II. 設計変更事例

本ガイドラインに掲載した設計変更事例は、各地方整備局等の港湾部門での事例を集めたものであるが、必ずしも事例集と同様に変更契約できることを保証するものではないことをご理解願いたい。

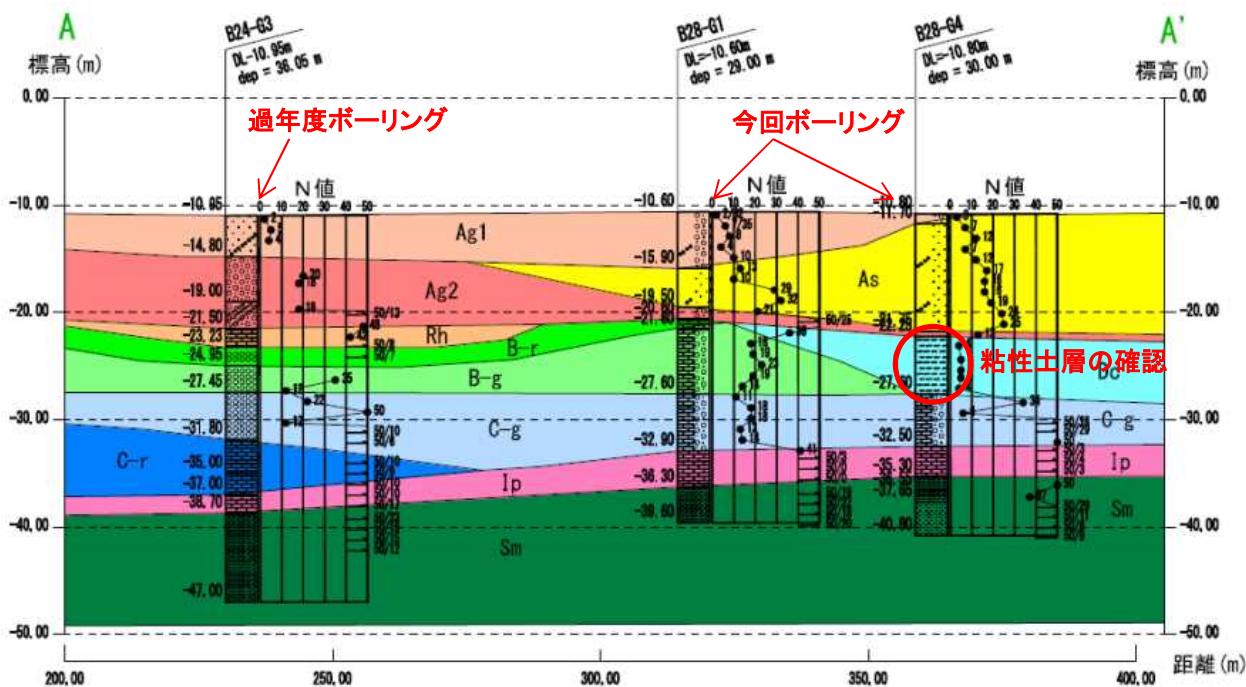
- ・設計に必要となる土質データ収集のために行うものであるが、全4箇所うち1箇所で、当初想定していなかった粘性土層が確認されたため、乱れの少ない試料採取（シンウオールサンプリング）および三軸圧縮（UU）試験を追加して行った。

- ・過年度までに行った隣接位置での調査では粘性土層が確認されていなかったため、粘性土層の出現は想定外であった。
- ・粘性土層の存在は設計に大きな影響を与えるため、より詳細な試験の追加を協議
- ・契約金額を変更した。

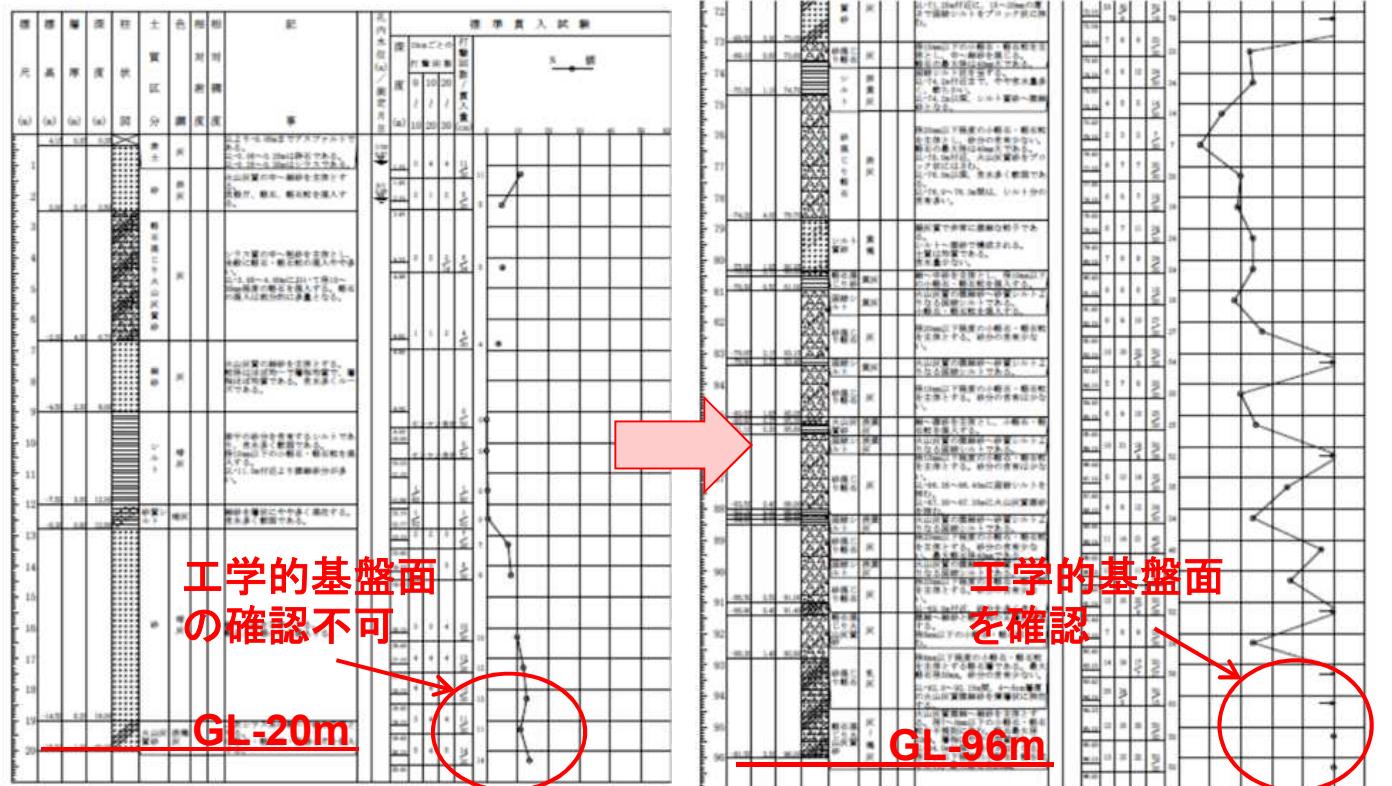
- ・当初設計15孔のうち、1孔においてボーリング深度L=20m付近で工学的基盤面が確認されると見込んでいたが、工学的基盤面が確認できなかつたため、ボーリング深度をL=20mからL=96mへ増進した。
- ・掘進長の増により、原位置試験の数量も増となつた。

- ・工学的基盤面が確認できないため、受注者からボーリング増深の協議。
- ・発注者が柱状図(速報値)を確認し、ボーリング増深を承諾。
- ・受注者の請求により、履行期限を約1ヶ月延伸。
- ・契約金額を変更した。

当初(サンゴ採取元位置図)

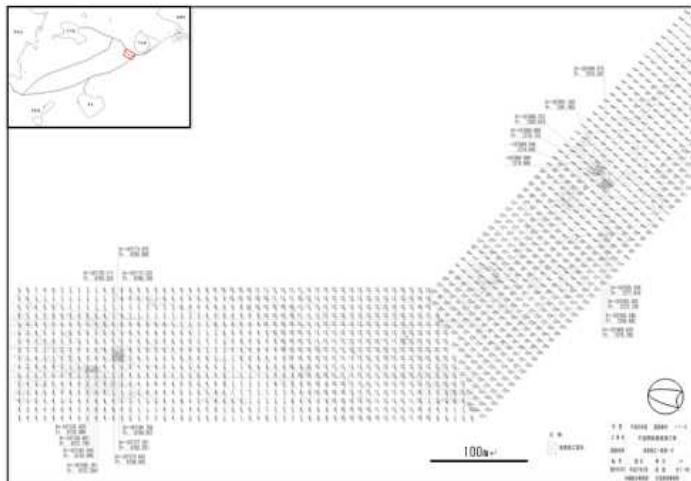
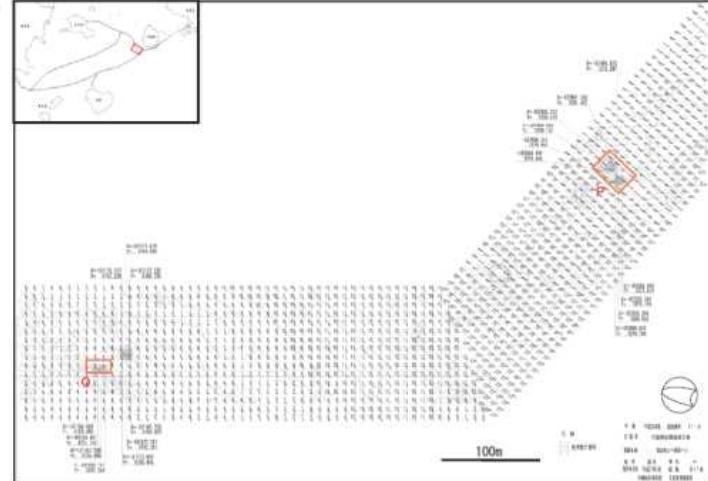
- 過去の調査結果より、当初仕様書のサンゴ移設数量は2,000群体を想定していたが、本業務の調査において詳細な調査(潜水調査)を行った結果、移設対象となるサンゴの増加が確認されたため、調査業務の変更(サンゴ移設数量の追加)が必要になった。

- 受注者から事前調査結果(移設対象となるサンゴの増加)の報告。
- 発注者から事前調査結果に伴う、サンゴ移設数量の追加変更(2,000群体→6,000群体)を指示。
- 契約金額を変更した。

〔検討断面図〕

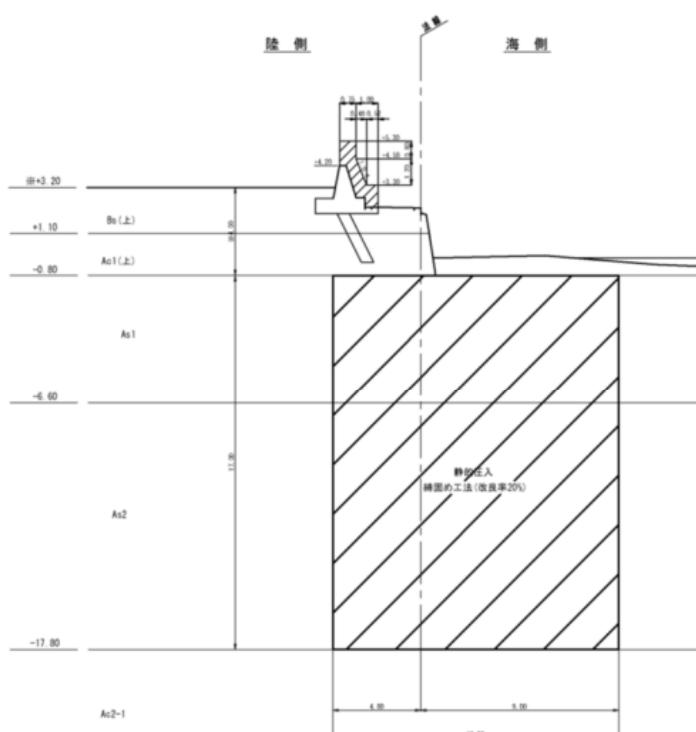
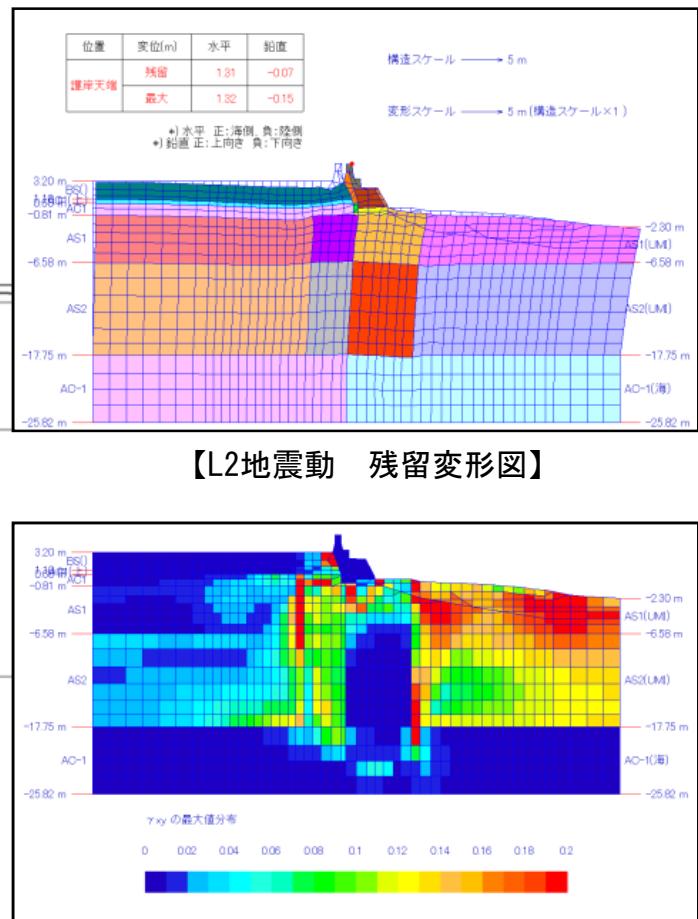
- ・当該港湾海岸は、液状化対策として地盤改良工法を併用した地震・津波対策の検討を行っている。耐震性能を確認する手順としては、地盤改良後にチェックボーリングを実施し、設計基準強度との比較を行うこととしていた。しかし、地盤条件によっては、設計時に推定した地盤強度を下回ることもあった。そのため、チェックボーリング結果(例えば、液状化試験結果)を踏まえた耐震照査(例えば、FLIP解析)を実施することで、施設性能の検証を行う必要が生じたことから設計変更を行った。

- ・発注者からの設計図書変更協議書をもって受注者と協議。
 - ・契約金額を変更した。

潮流データ解析結果(流向頻度分布)

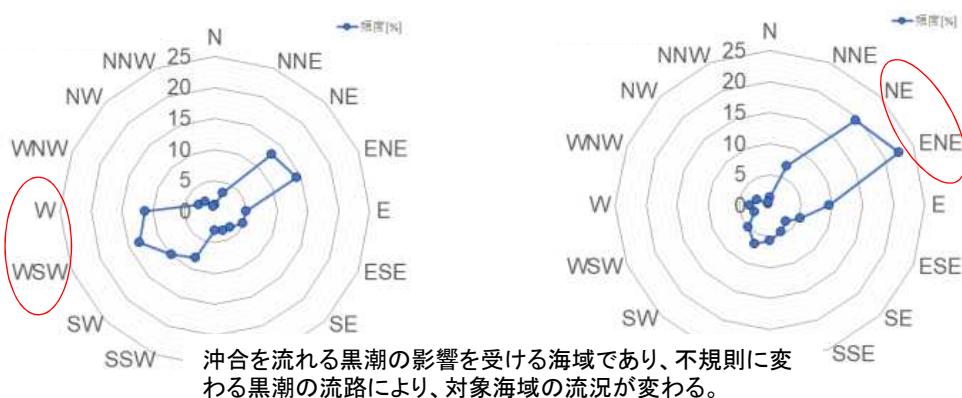
- ・本業務は、濁り拡散等の数値シミュレーションを実施し、工事による環境への影響を把握するものである。
- ・当初設計においては対象海域でのシミュレーションを1ケース想定していたが、前提条件となる潮流データの解析を実施した結果、異なる2方向の潮流が卓越していることが判明したため、ケース数を追加した。

- ・シミュレーションの設定条件について受注者と協議。
- ・潮流データの解析結果を踏まえ、異なる2方向の潮流条件それぞれについてシミュレーションを実施(ケースの追加)を受注者に指示。
- ・契約金額を変更した。

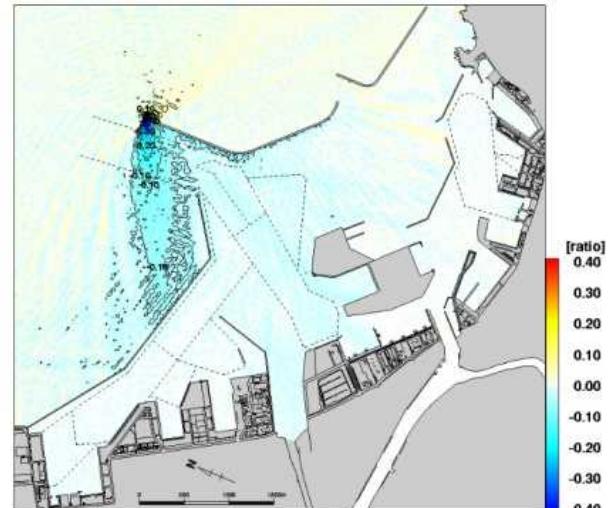
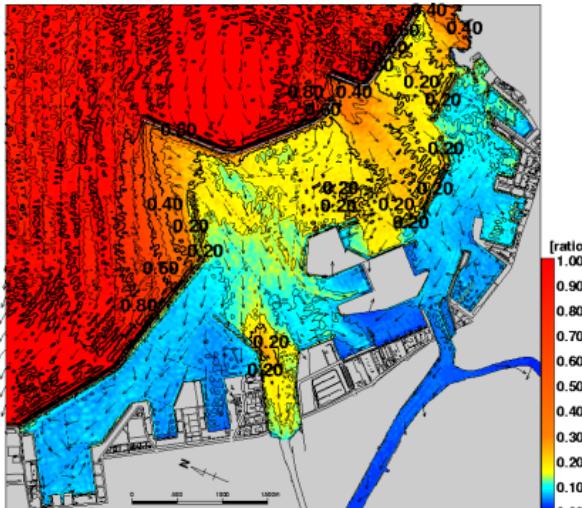
- ・静穏度シミュレーションについては3港形(5ケース/港形)、港内反射波対策検討については1港形(5ケース/港形)とし、条件整理の結果によって検討ケース数等の変更を行う仕様で契約した。
- ・シミュレーションに先立ち、波浪条件を整理した結果、卓越する代表波高はNE、ENE、Eの3ケースとなることが判明したため、1港形当たりの検討ケース数の見直しを行った。
- ・港内反射波対策については、対策効果の精度を高めるため、中央防波堤延伸、第二中央防波堤延伸、港内消波、仮消波堤の4港形に変更することとした。

- ・受注者からケース数および検討港形の変更について協議。
- ・発注者が協議内容の妥当性を確認し、ケース数および検討港形の変更を指示。
- ・契約金額を変更した。

変更により新たに追加したモニタリング速報
(1ヶ月間の傾向を分析、公開)

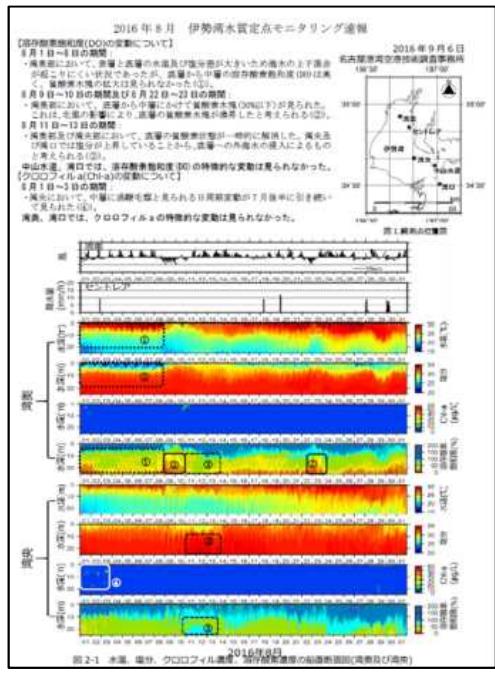
・湾内の水質定点観測リアルタイム情報をデータベース上で公開し、他省庁および研究機関、漁業者等の関係者にデータを活用していただいているが、リアルタイム情報に加え、定期的な湾内水質変化についての情報が欲しいとの要請を受け、その情報公開に向けたデータ整理、評価、資料作成をする必要が生じた。

・関係機関の要請を踏まえ、契約書第19条に基づき、設計図書の変更を指示。
・契約金額を変更した。
